**Avis délibéré de la Mission Régionale d'Autorité environnementale
de Nouvelle-Aquitaine
sur le projet de centrale photovoltaïque au sol d'environ 23 ha
à Réaup-Lisse (47)**

n°MRAe 2022APNA122

dossier P-2022-13057

Localisation du projet : Commune de Réaup-Lisse (47)
Maître(s) d'ouvrage(s) : société NEOEN
Avis émis à la demande de l'Autorité décisionnaire : le préfet de Lot-et-Garonne
En date du : 8 août 2022
Dans le cadre de la procédure d'autorisation : défrichement
L'Agence régionale de santé et le préfet de département au titre de ses attributions dans le domaine de l'environnement ayant été consultés.

Synthèse des enjeux du milieu naturel (extrait de l'étude d'impact page 134)

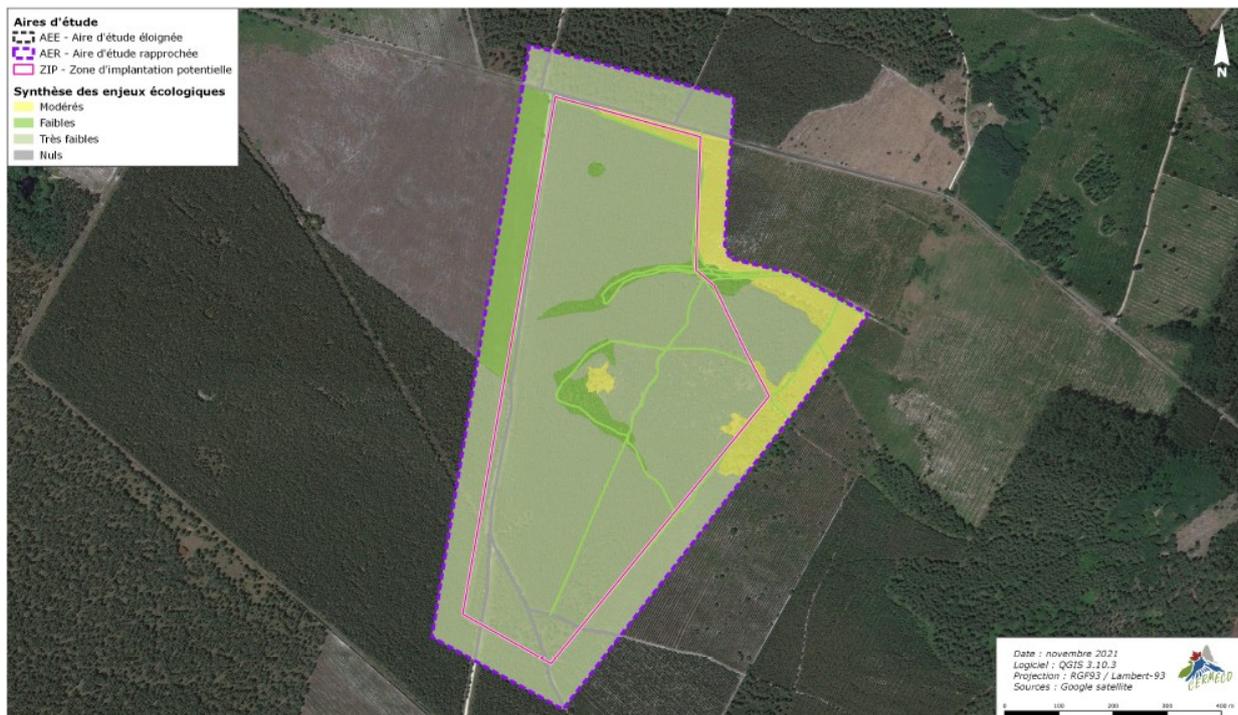
La MRAe relève que la compatibilité du projet avec les documents d'urbanisme doit faire l'objet de justifications complémentaires.

Synthèse des mesures ERC- extrait étude d'impact page 244

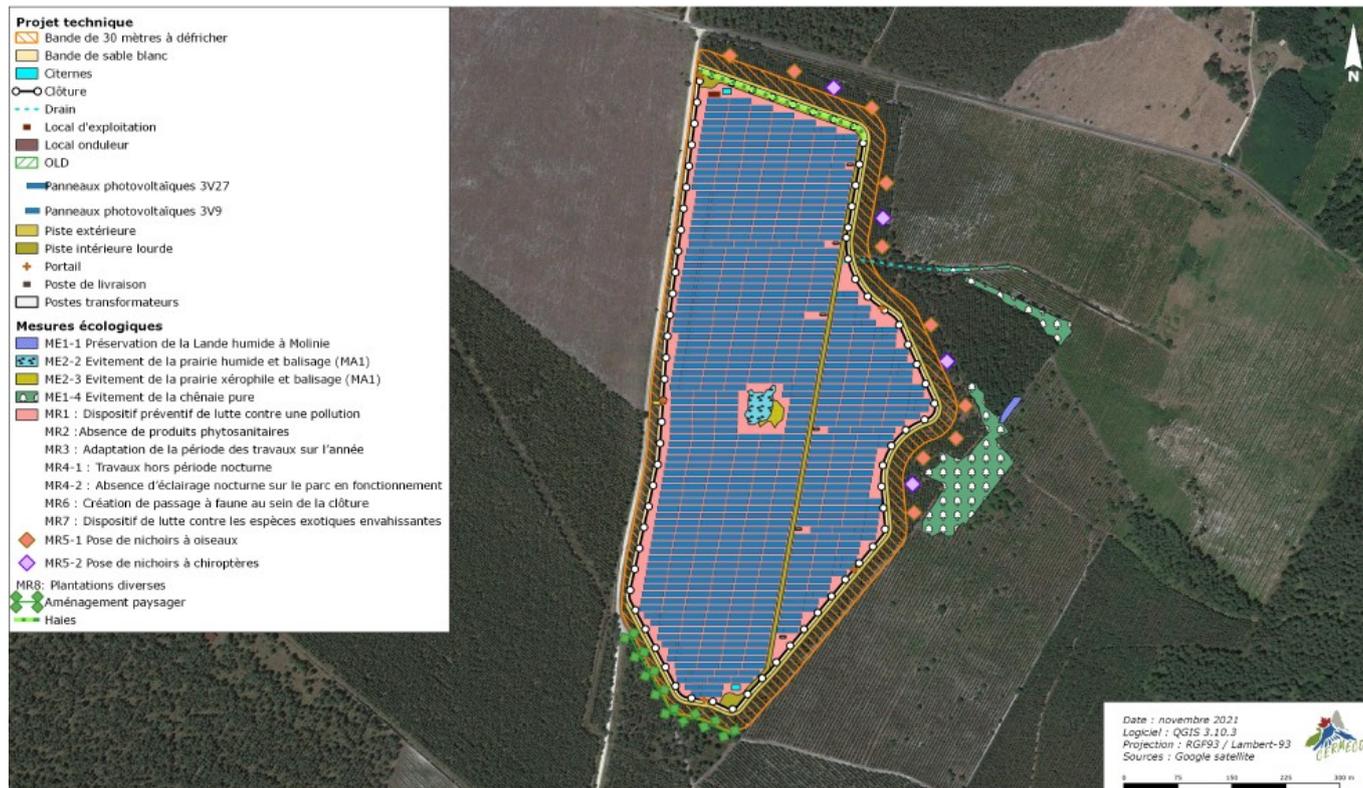
La MRAe prend acte de l'orientation retenue comme moins impactante qu'une implantation affectant l'ensemble du site, mais relève que le projet s'implante toutefois dans un secteur naturel identifié comme réservoir de biodiversité.
